**Avis de la Mission régionale d'autorité environnementale de  
Nouvelle-Aquitaine sur le projet de révision allégée n°2 du plan  
local d'urbanisme (PLU) de la commune de Lacq (64) porté par la  
communauté de communes Lacq-Orthez**

n°MRAe 2023ANA122

dossier PP-2024-14822

Zonage du PLU avant et après révision allégée n°2  
(Source : Notice explicative page 6)

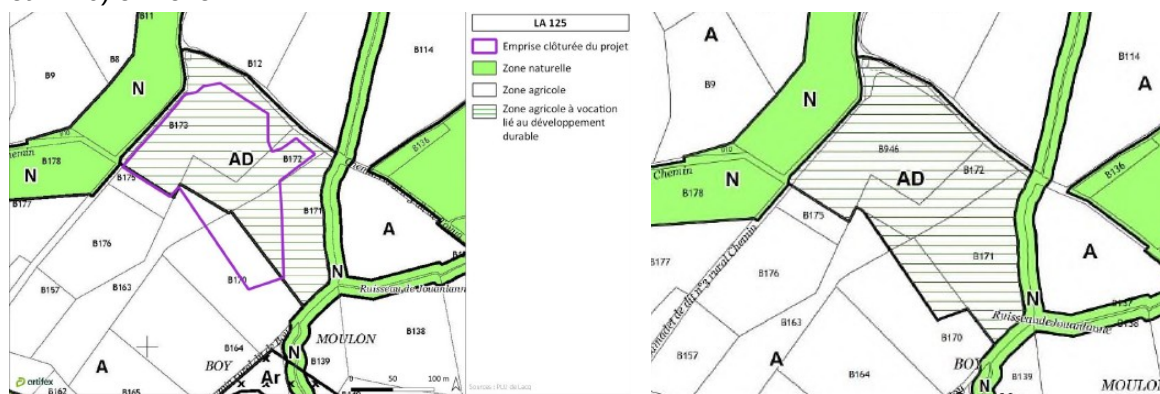
Pour autant, le zonage AD en vigueur ne semble pas cohérent avec le périmètre de l'ancien puits LA125, sans justification.

La MRAe relève de plus que les parcelles à reclasser en zone AD ont été renaturées et sont caractérisées par des habitats naturels à enjeux, tels que des zones humides comme le précise l'étude d'impact. Dans son avis relatif au projet photovoltaïque étendu sur les deux sites LA125 et LA127, la MRAe avait demandé qu'une démarche d'évitement des zones humides soit menée.

**La MRAe demande de mieux justifier l'extension du périmètre de la zone AD au regard des sensibilités écologiques en présence.**

Les habitats et les zones humides inventoriés (étude d'impact pages 120 et 175)

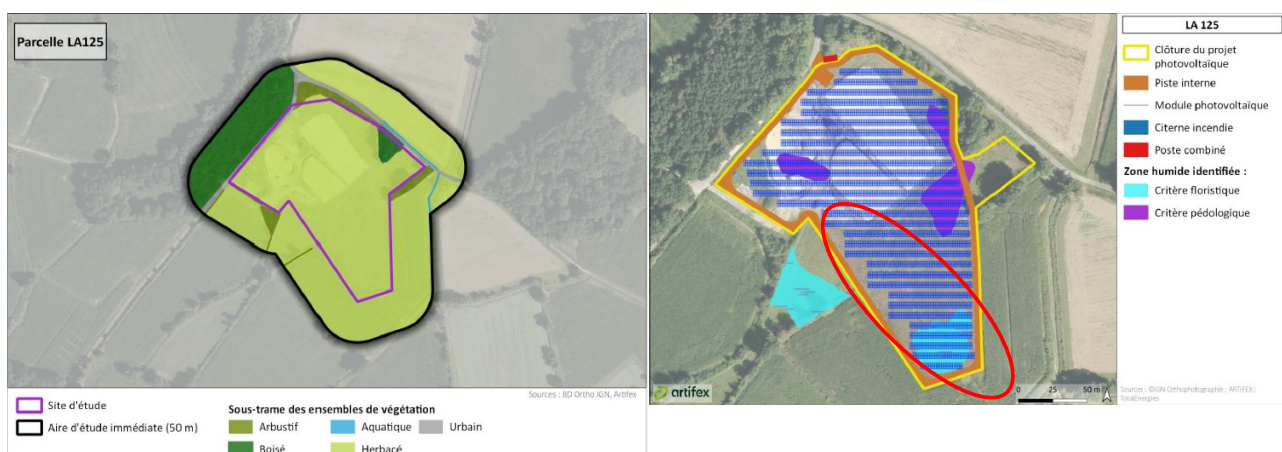
Le site LA125 est également occupé par cinq zones humides identifiées selon les critères floristiques et pédologiques.

**La MRAe confirme la nécessité d'un évitement des zones humides sur les parcelles reclassées en zone AD, objet de la révision du PLU, mais également sur l'ensemble du secteur de projet de parc photovoltaïque. Pour cela, elle recommande de protéger réglementairement dans le PLU les zones humides identifiées au titre de l'article L.151-23 du Code de l'urbanisme.**
